改善箇所説明図

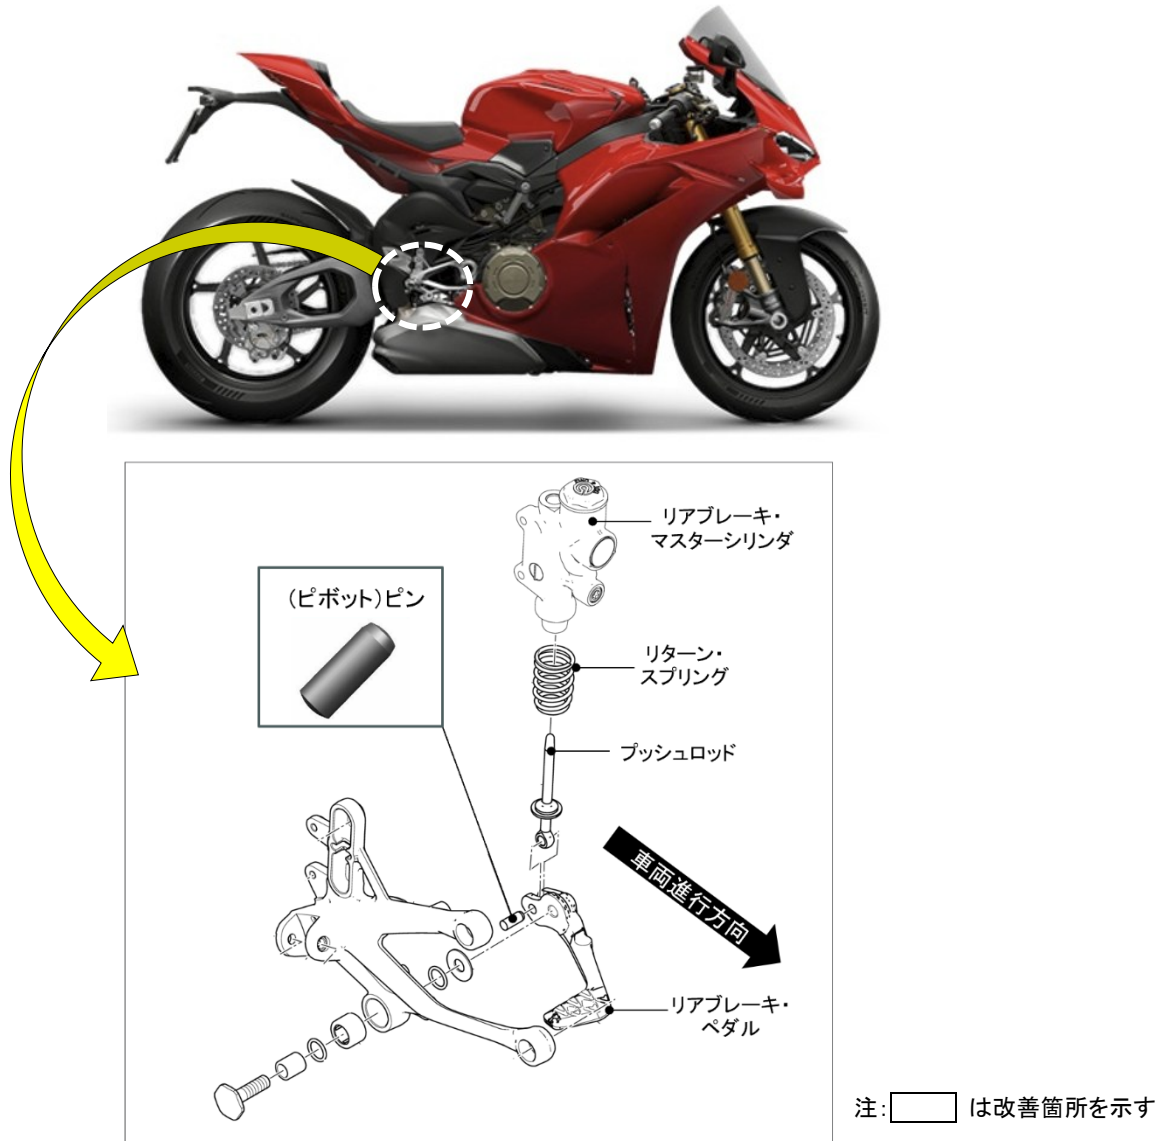
基準不適合発生箇所

制動装置において、リアブレーキペダルとプッシュロッドを接続するピボットピンの設計検討が不十分なため、当該ピンが錆びることがある。そのため、そのまま使用を続けると、リアブレーキペダルの動きが渋くなり、最悪の場合、ブレーキが引きずるおそれがある。

改善の内容

全車両、ピボットピンを対策品に交換する。
